改善箇所説明図

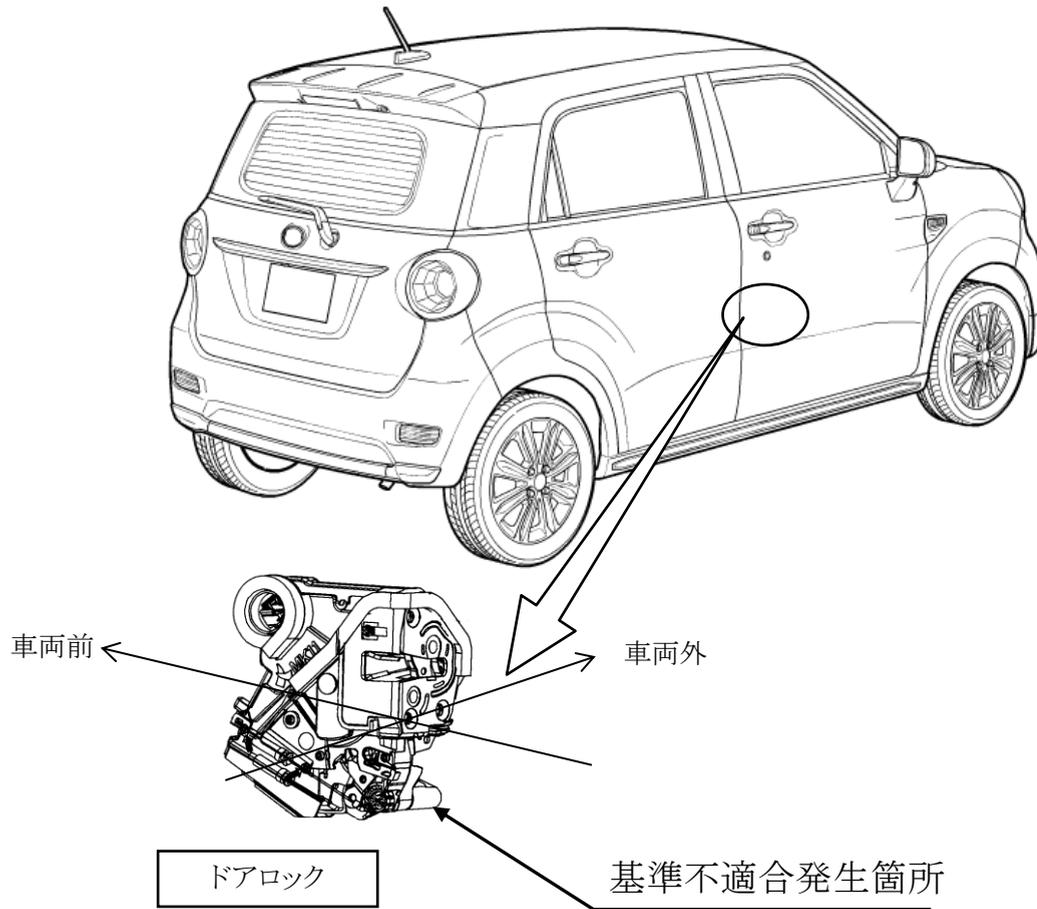
運転者席ドアにおいて、側面衝突時のドアロックの作動に関する検証が不十分であったため、衝突時にパワードアロックが作動することがある。そのため、衝突時に全てのドアが施錠され、乗員の救出に時間を要するおそれがある。

全車両、運転者席のドアロックを対策品と交換するとともに取扱説明書に記載のあるキーの操作方法を修正する。なお、対策品の供給に時間を要することから、ご希望されるお客様にはドアロック操作にキーが使用できずリモコン操作のみに制限されるが、衝突時に施錠されない暫定措置を行い、部品の準備が整い次第、改めて案内し対策品に交換する。

運転者席側シート下の車台番号打刻 1 桁目の下側に黄色ペイントを塗布する。
